## 改善箇所説明図

### 基準不適合発生箇所

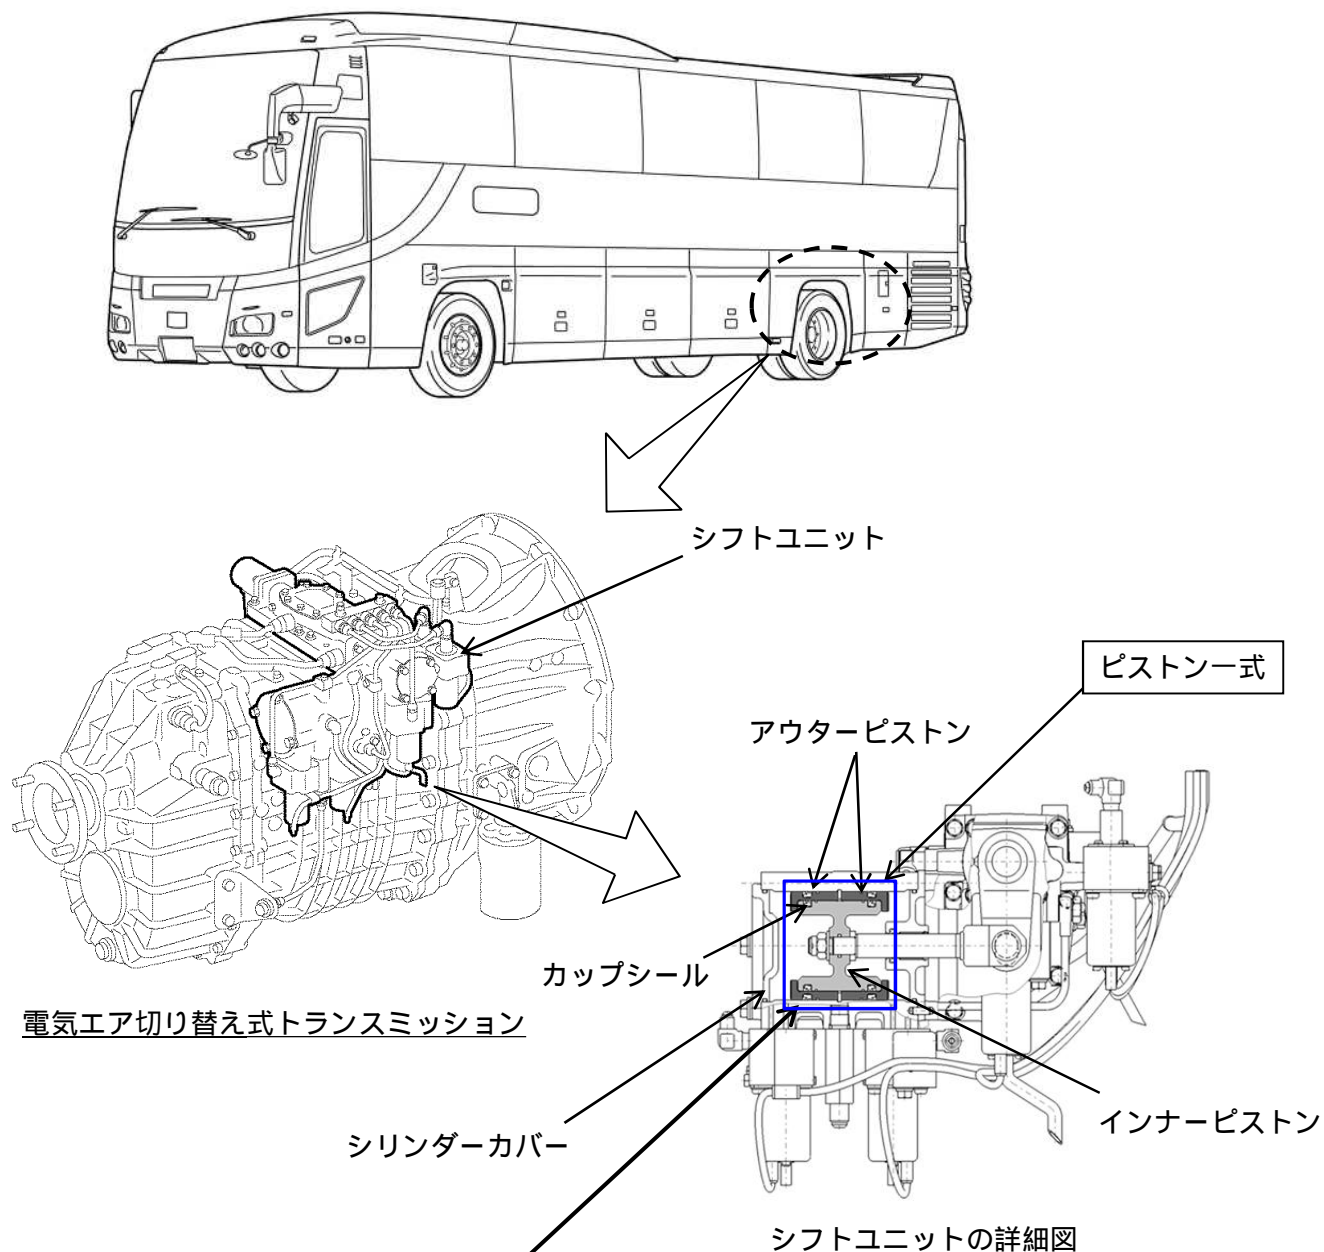
大型バスの電気エア切り替え式トランスミッションのシフトユニットにおいて、偶数段と奇数段を切り替えるアウターピストンの端面形状が不適切なため、エア圧を受ける面積が不足し、切り替え時にアウターピストンの作動開始が遅れることがある。そのため、アウターピストンが急速に動きアウターピストンとインナーピストンのカップシールが摩耗してエアの気密が保たれず変速時間が長くなり、そのまま使用を続けると、最悪の場合、変速ができず走行不能になるおそれがある。

全車両、シフトユニットのピストン一式を対策品に交換する。

識別：改善済車両にはシリアルナンバープレート付近に白色ペイントを塗布する。
